Localizzazione degli errori materiali su CTR

Elaborati da modificare: B-C-D

Estratto tav. C1 - Stato attuale

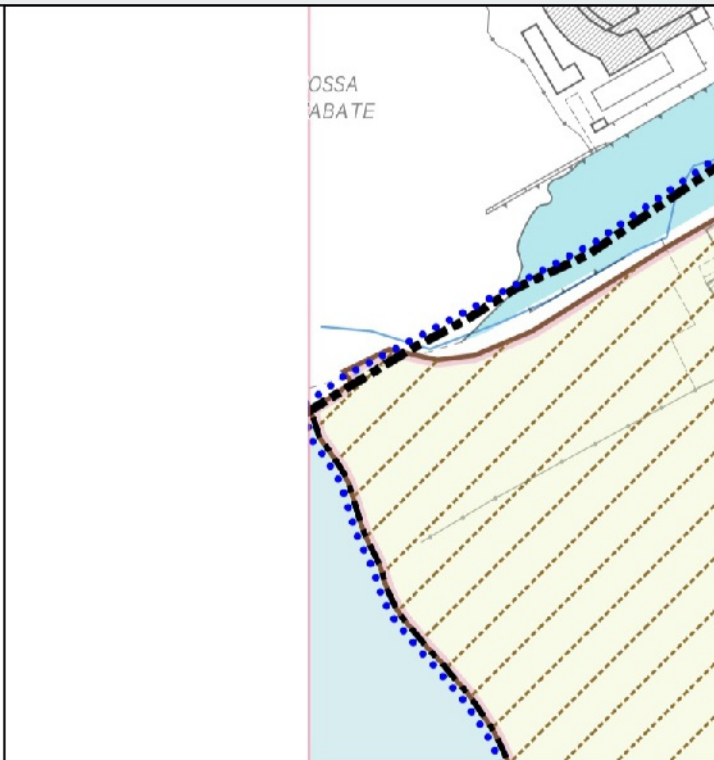
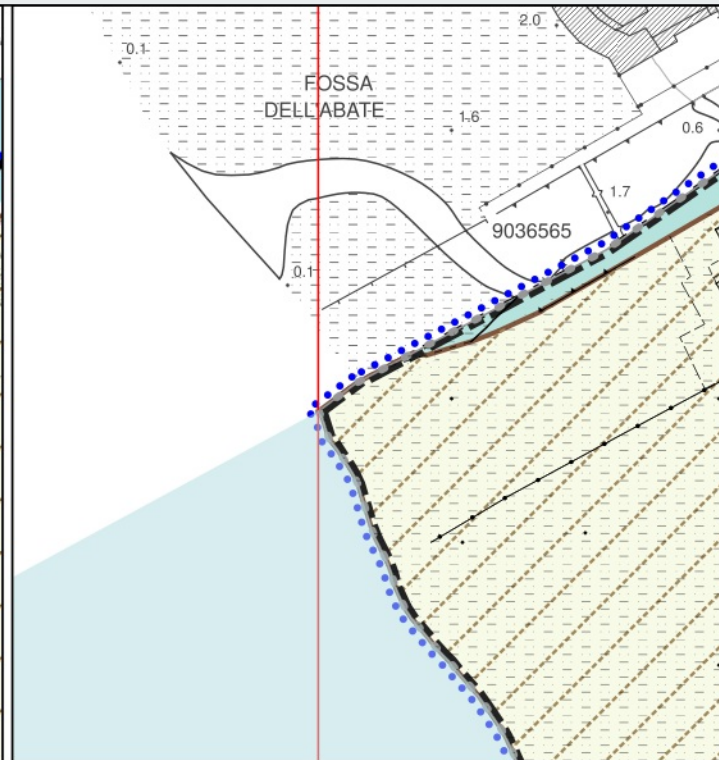
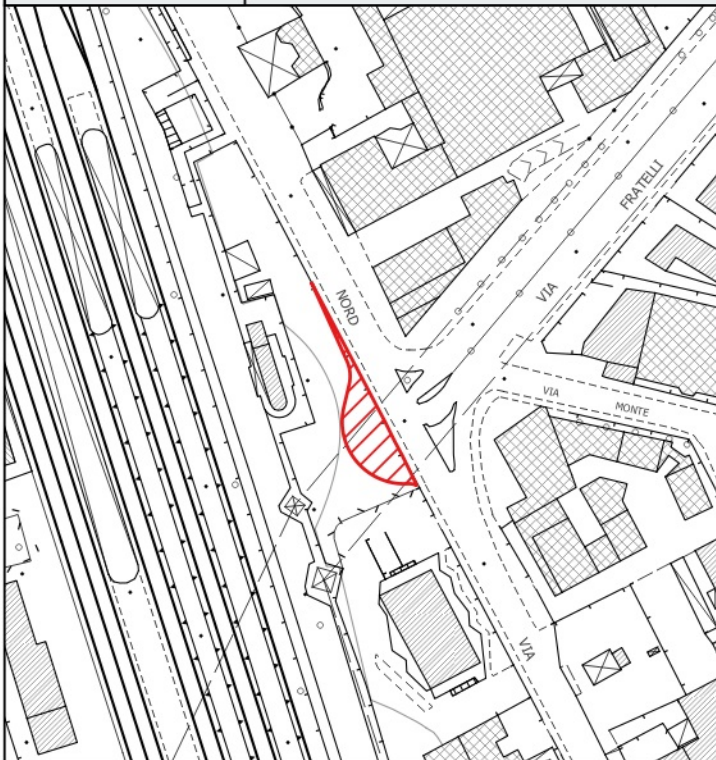
Si rileva una non perfetta congruenza delle aree con il confine comunale. Sono state riscontrate porzioni d'area ricadenti al di fuori del Confine comunale. Sebbene siano la maggior parte di piccola entità, si richiede una rettifica dei perimetri al fine di rendere perfettamente congrui gli strati componenti il Regolamento urbanistico con i confini comunali.

Si propone di stralciare tutte le aree ricadenti al di fuori del confine comunale poiché le stesse non sono di competenza di questa amministrazione. Pertanto l'operazione è volta a definire con precisione gli ambiti comunali stralciando le geometrie che non vi ricadono all'interno. Sono stati presi come riferimento i perimetri del confine amministrativo individuato all'interno del Database geografico Regionale.

Estratto tav. C1 - Stato attuale

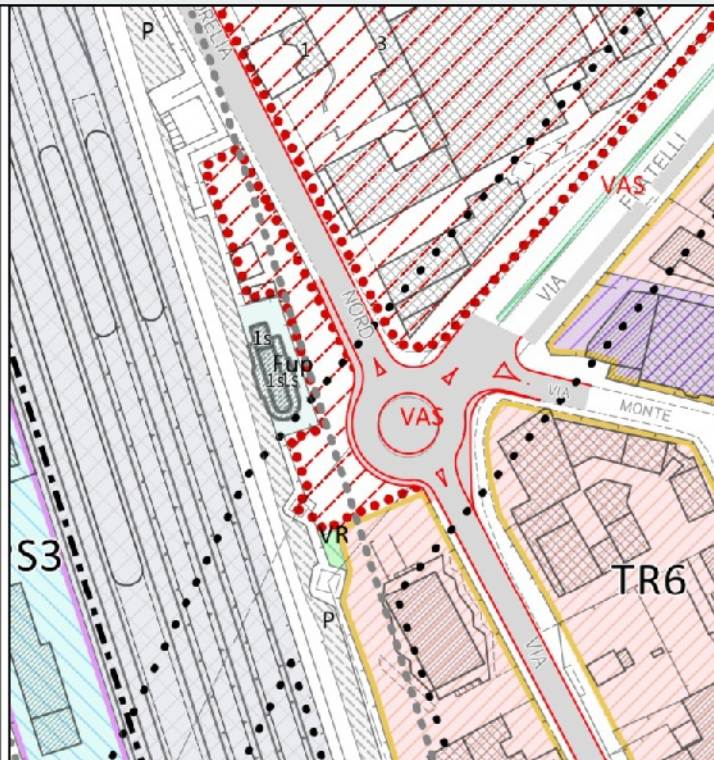
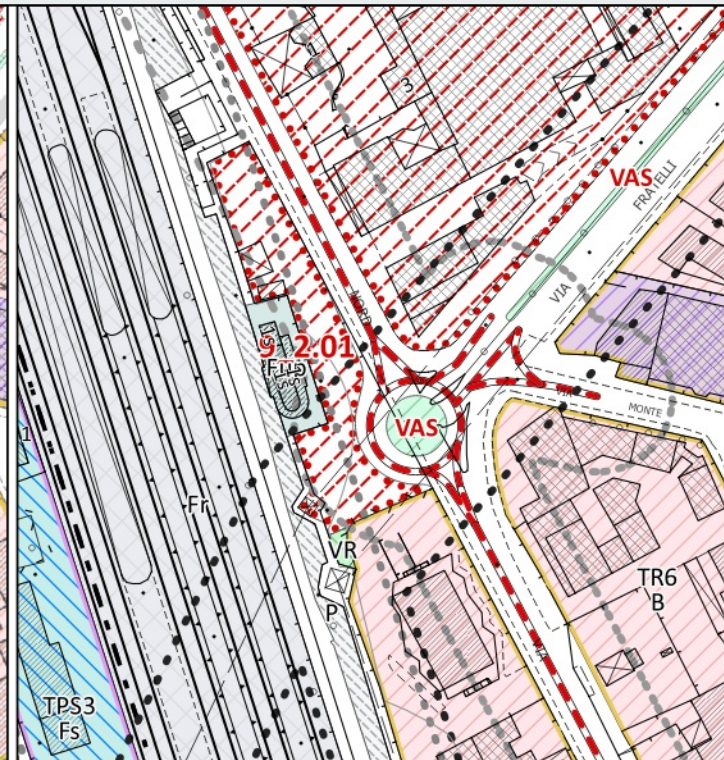
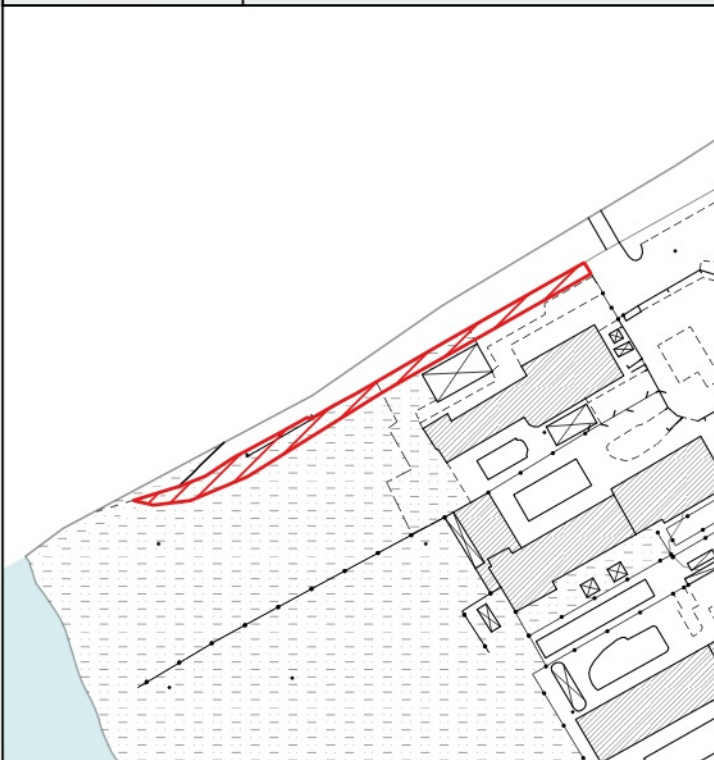
Il perimetro dell'area di trasformazione AT 9_2.01 della tavola "C1 disciplina dei suoli e degli insediamenti", localizzata all'incrocio di Via Aurelia Nord con Via Fratelli Cervi, presenta una difformità rispetto ai perimetri individuati nella tavola D2 e all'interno della scheda norma contenuto nell'elaborato D1. Si richiede pertanto la rettifica dei perimetri così come rilevabile dalla cartografia "C1 disciplina dei suoli e degli insediamenti" tenendo in considerazione la viabilità di progetto che non si sovrapponga con l'area in questione.

Si propone la rettifica dei perimetri nella scheda norma dell'elaborato D1 e dell'elaborato D2 in linea con il perimetro dell'AT9_2.01 individuato nell'elaborato "C1 disciplina dei suoli e degli insediamenti" tenendo in considerazione la viabilità di progetto che non si sovrapponga con l'area in questione.

Estratto tav. C1 - Stato attuale

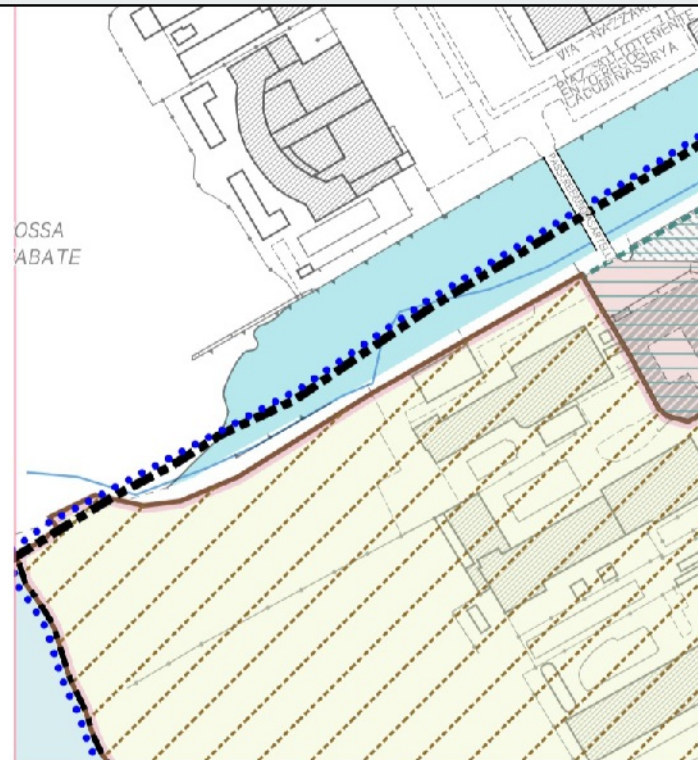
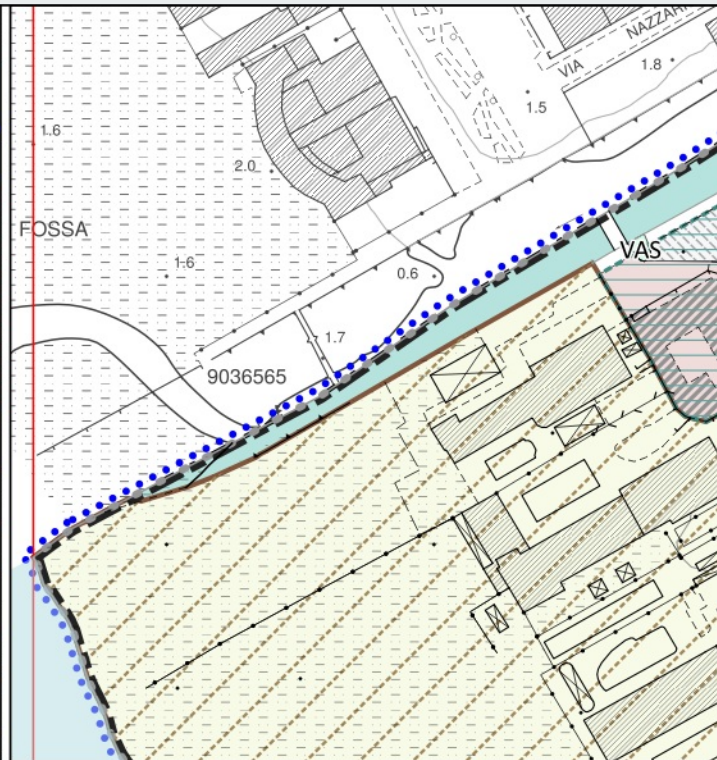
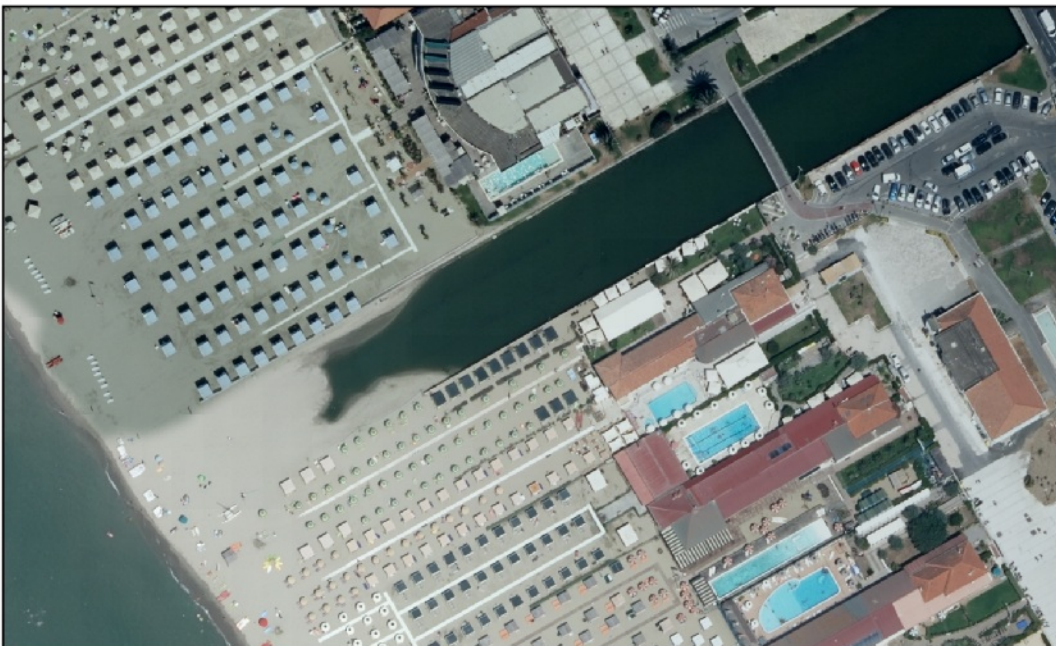
Si rileva una mancata congruenza tra gli strati del Perimetro del PAA con la CTR e con il perimetro comunale. L'area è classificata attualmente come Viabilità. Tramite la lettura della ortofoto aerea si può desumere che i detti suoli non siano assimilabili alla viabilità carrabile ma sono riconducibili a spiagge, pertanto sono assimilabili al PAA in quanto direttamente adiacenti e direttamente non classificabili con un'altra classe compatibile. Si richiede di rettificare il perimetro del Piano Attuativo degli Arenili nella parte nord adiacente alla fossa dell'abate.

Si propone la rettifica dei perimetri in linea con lo stato di fatto dei luoghi ed in congruenza con la CTR in quanto tale porzione è individuata altresì come area concessionata nella "Tavola. n. 2 - QC- Carta del catasto e delle concessioni demaniali" del PAA.

Estratto tav. C1 - Stato attuale

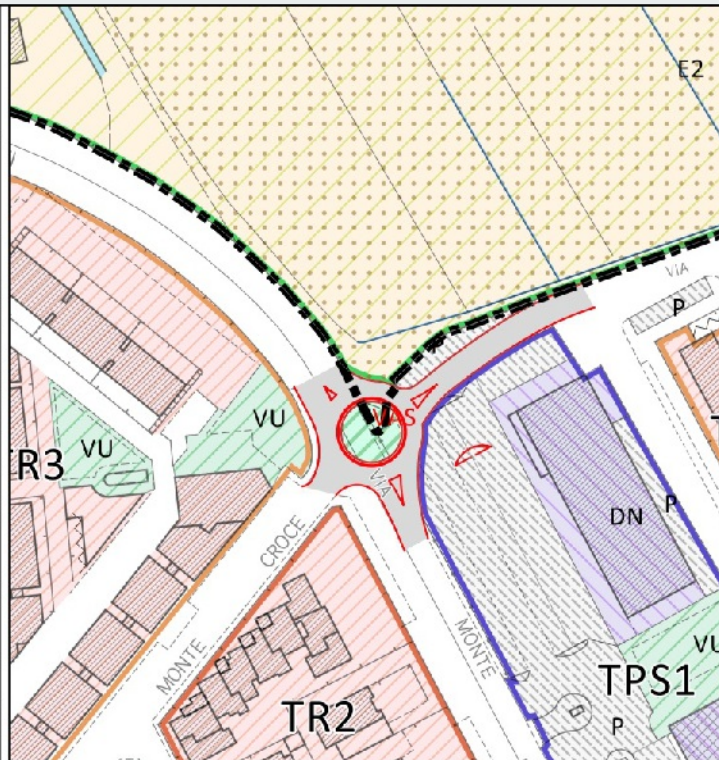
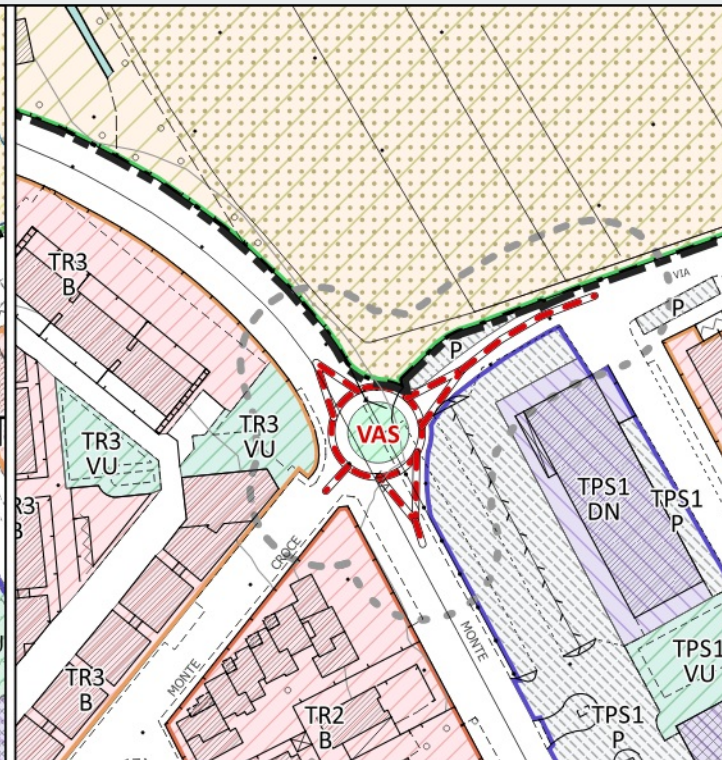
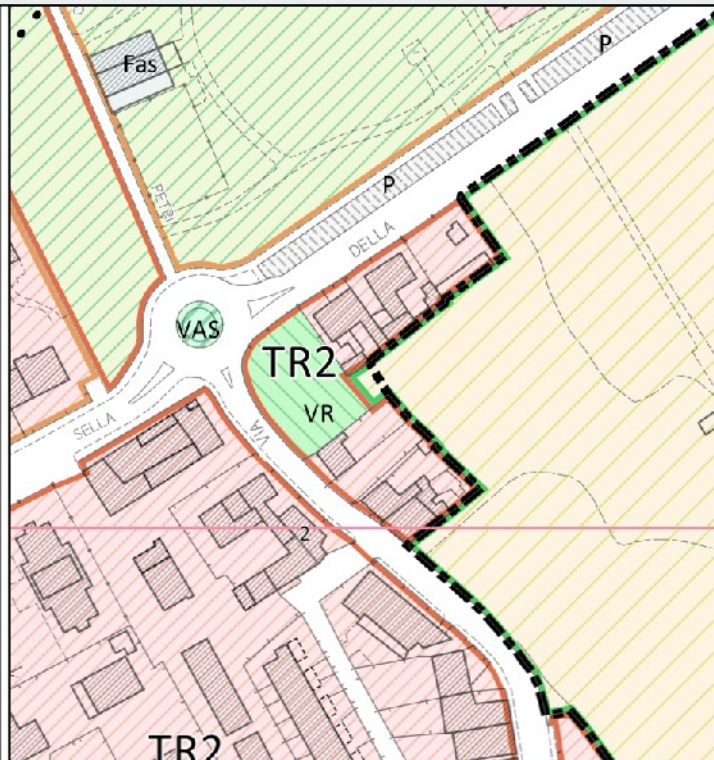
Si rileva incongruenza tra gli strati del Regolamento Urbanistico, nell'area localizzata nel quartiere Migliarina in fondo al Cavalcavia Barsacchi, in particolare tra il Perimetro del Territorio Urbanizzato e la relativa zonizzazione. Si può notare come le geometrie di questi perimetri collidano e si sovrappongono causando una incongruenza tra gli strati. Si chiede pertanto di rettificare i perimetri rendendoli congrui tra loro al fine di ottenere una disciplina più chiara.

Si propone la rettifica del Perimetro del Territorio Urbanizzato in modo che si attesti lungo il perimetro della rotatoria di progetto.

Estratto tav. C1 - Stato attuale

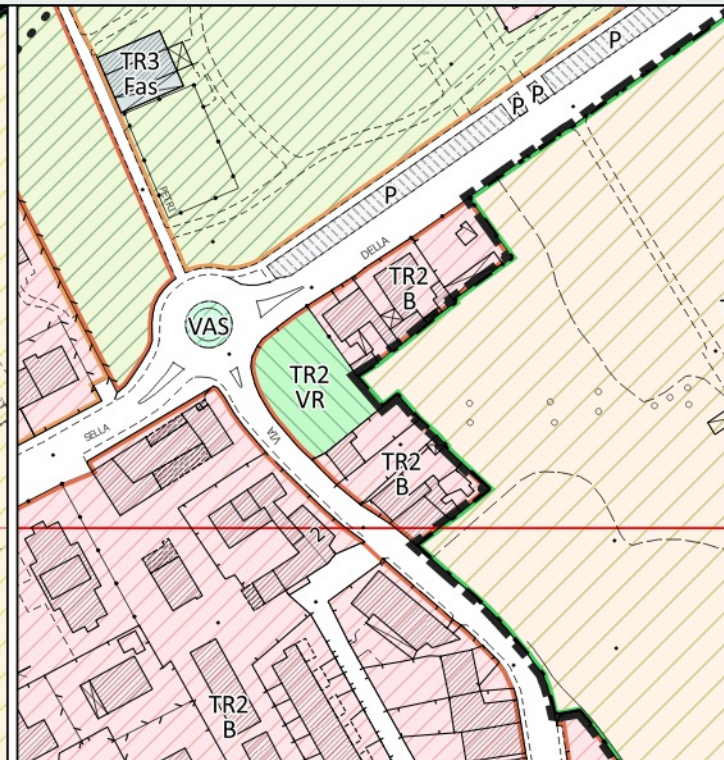
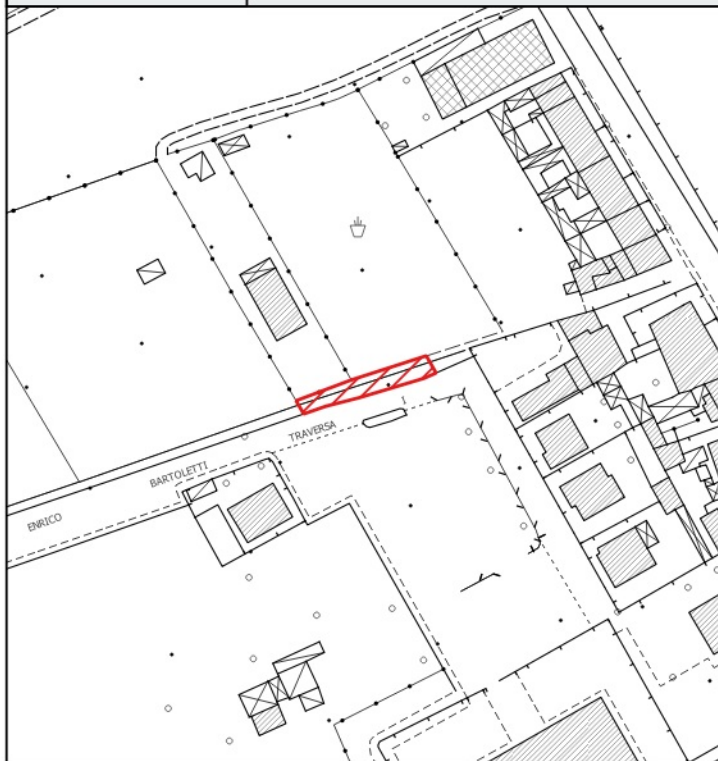
Si rileva incongruenza tra gli strati del Regolamento Urbanistico, in particolare il Perimetro del Territorio Urbanizzato e la relativa zonizzazione agricola. Si chiede pertanto di rettificare il perimetro del territorio urbanizzato stralciandolo dall'area agricola tale da rendere congrui gli strati tra loro al fine di ottenere una disciplina più chiara.

Si propone la rettifica del Perimetro del Territorio Urbanizzato stralciando il perimetro dall'area agricola.

Estratto tav. C1 - Stato attuale

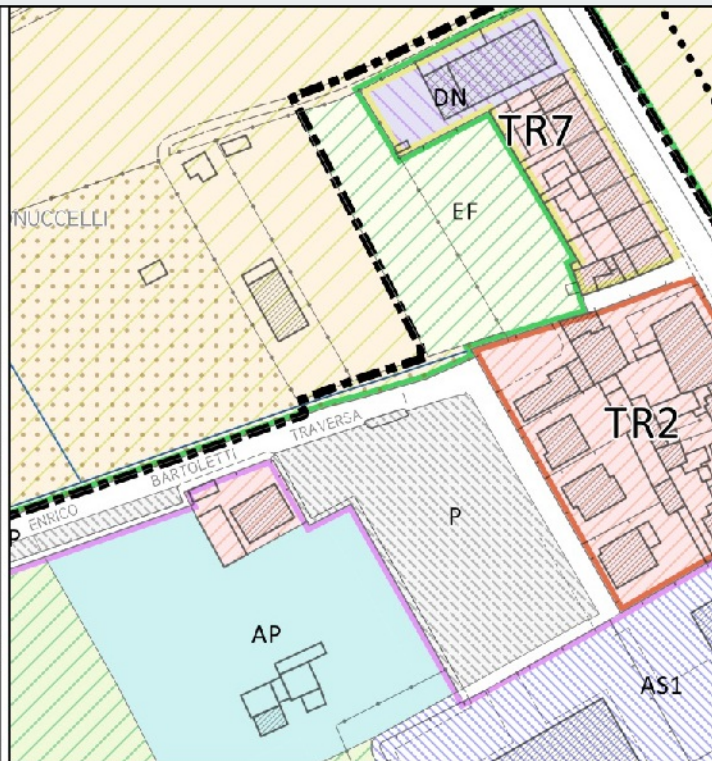
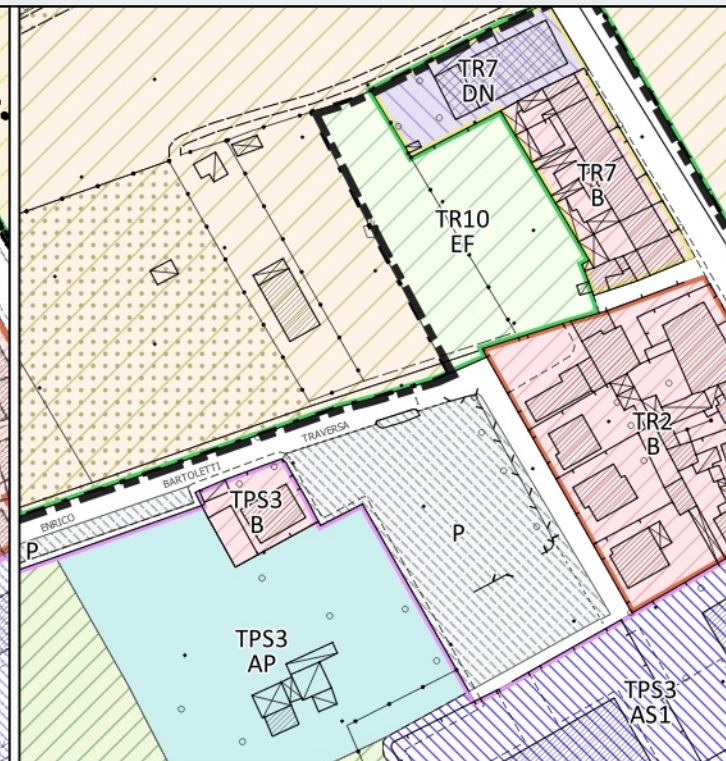
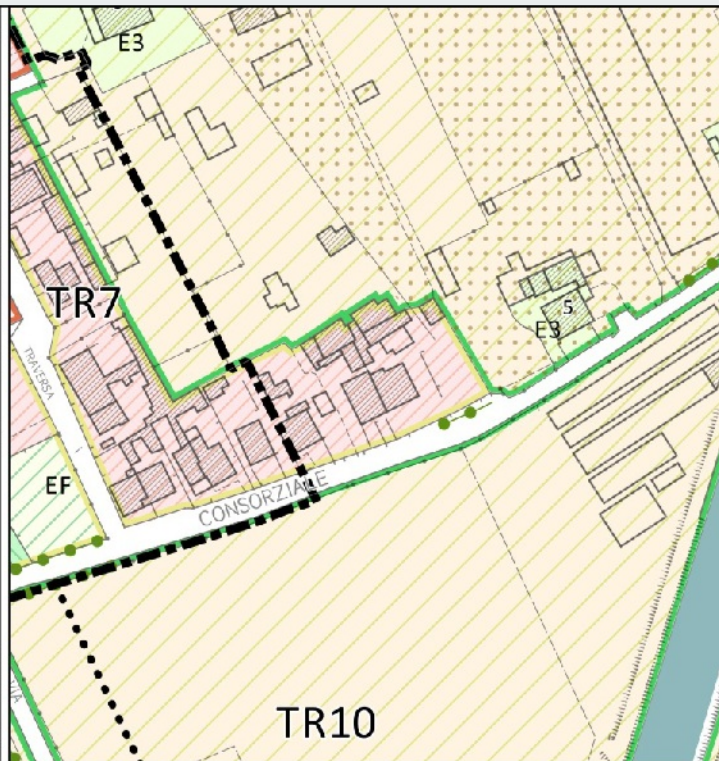
Si rileva incongruenza tra gli strati del Regolamento Urbanistico, in particolare il Perimetro del Territorio Urbanizzato e la relativa zonizzazione agricola. Si chiede pertanto di rettificare il perimetro del territorio urbanizzato stralciandolo dall'area agricola tale da rendere congrui gli strati tra loro al fine di ottenere una disciplina più chiara.

Si propone la rettifica del Perimetro del Territorio Urbanizzato stralciando il perimetro dall'area agricola e .
